**FEDERATION FRANÇAISE DE PARACHUTISME**

**COMMISSION TECHNIQUE ET  
PEDAGOGIQUE  
CIRCULAIRE DE SECURITE N° 154**

- Interrogations soulevées par les déformations de manchons vinyls interne sur les sectionneurs dernière génération fabriqués depuis juillet 2007 montés sur les déclencheurs VIGIL.
- Conduite à tenir

**Matériels concernés:**

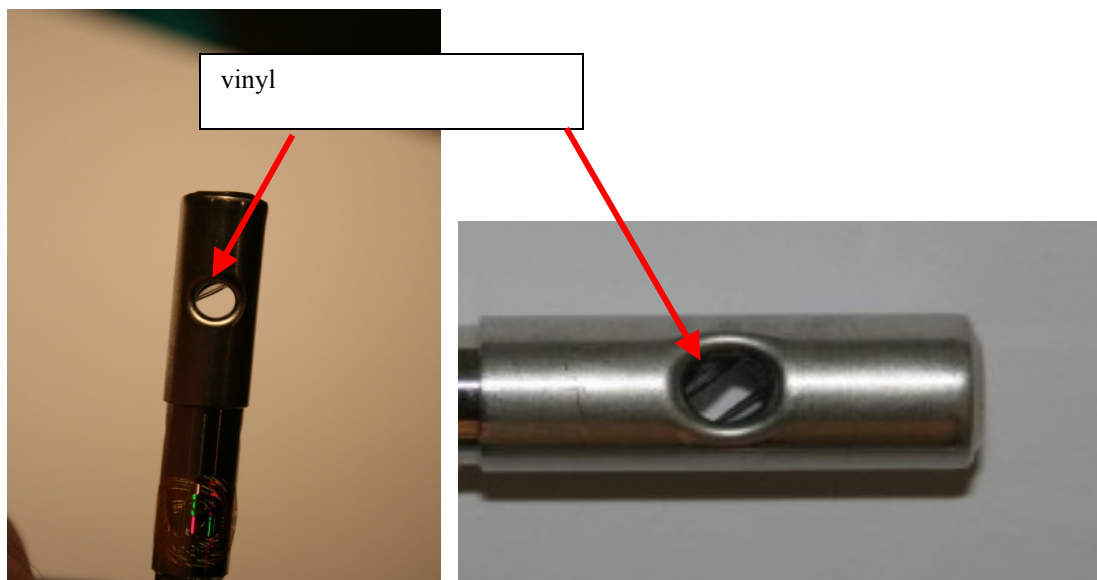
Sectionneurs Pyrotechniques avec manchon vinyle inséré dans le perçage de passage de la bouclette de verrouillage; fabriqués depuis juillet 2007 par la société AAD; équipant les déclencheurs VIGIL

- Suite à des déformations constatées de ces manchons vinyle sur des sectionneurs neufs(20% de la production)
- face aux difficultés induites pour certains plieurs pour insérer la (les) bouclette(s) de verrouillage secours au travers du perçage du sectionneur lorsque la déformation est importante

- au plieurs de ne pas monter ces sectionneurs
- à la société AAD de bien vouloir étudier le problème et donner une marche à suivre.

AAD a adapté la production afin que ces déformations disparaissent après assemblage grâce à une opération de reformation thermique du manchon vinyle

- Les sectionneurs peuvent être utilisés avec ces déformations dans les limites suivantes
- o Pour insérer la (les) bouclette(s) de fermeture dans le perçage, seule l'utilisation d'un fil à coudre entraînant la drisse de fermeture est autorisée  
**Excluant** tout autre outil
  - o Il **n'est pas autorisé** de tenter de repositionner le manchon dans le perçage au moyen d'un outil
  - o **S'il n'est pas possible** de passer la bouclette sans l'aide d'un outil, contacter AAD ou son représentant pour mise à niveau ou échange du sectionneur
